SAN DONATO, 25 luglio 2023

- **ID 9888**, con avviso del 23 maggio 2023, codice procedura MASE-2023-93273 stata avviata la **procedura di valutazione di impatto ambientale (V.I.A.)** di competenza nazionale (artt. 20 e ss. del decreto legislativo n. 152/2006 e s.m.i.) relativa al **progetto di realizzazione di una centrale eolica denominata Orbetello** da parte di **Apollo Wind s.r.l.** (sede in Bolzano, Via della Stazione n. 7) in località varie, Comune di **Orbetello** (GR);

## OSSERVAZIONI

Figura 15. PTCP Grosseto: Beni paesaggistici (Tav. ST 5)

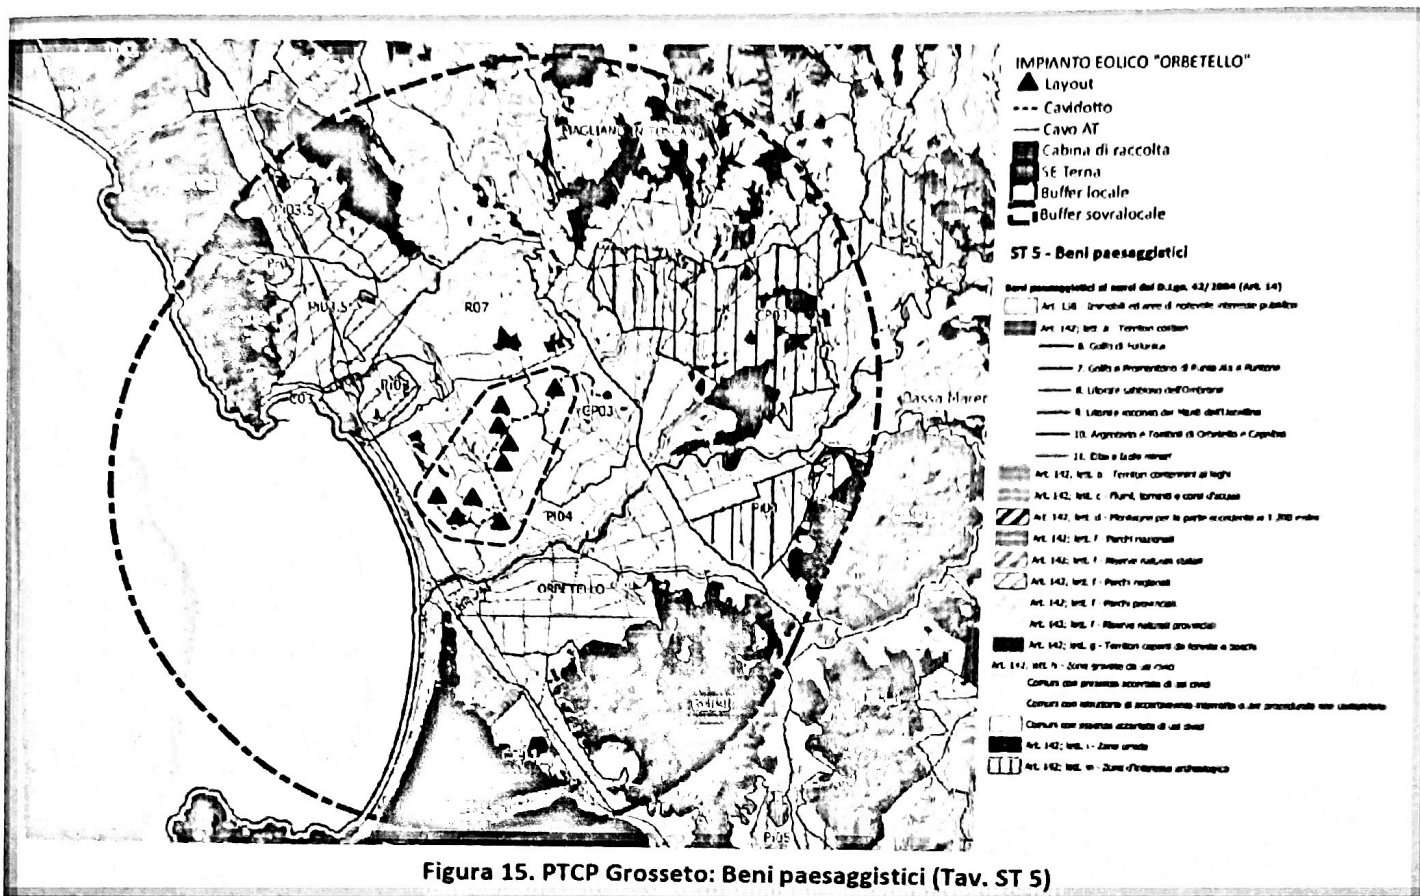
- in proposito, si ricorda che l'art. 6, comma 1°, del decreto-legge n. 50/2022, convertito con modificazioni e integrazioni nella legge n. 91/2022, in relazione all'installazione di **impianti di produzione di energia da fonti rinnovabili** è stata individuata una **"fascia di rispetto ... determinata considerando una distanza dal perimetro di beni sottoposti a tutela di sette chilometri per gli impianti eolici e di un chilometro per gli impianti fotovoltaici"**. Successivamente, con l'art. 47, comma 1°, del decreto-legge n. 13/2023, convertito con modificazioni e integrazioni nella legge n. 41/2023, **la fascia di tutela è stata ridotta a "tre chilometri" per gli impianti eolici e a "cinquecento metri" per gli impianti fotovoltaici.**

Detta **fascia di rispetto** risulta, quindi, nel caso di specie **estesa tre chilometri dal limite delle zone tutelate con vincolo culturale** (artt. 10 e ss. del decreto legislativo n. 42/2004 e s.m.i.) **e/o con vincolo paesaggistico** (artt. 136 e ss. e 142 del decreto legislativo n. 42/2004 e s.m.i.). In ogni caso, **la visibilità di detti aerogeneratori alti oltre 200 metri sarebbe ben presente in tutta l'area;**
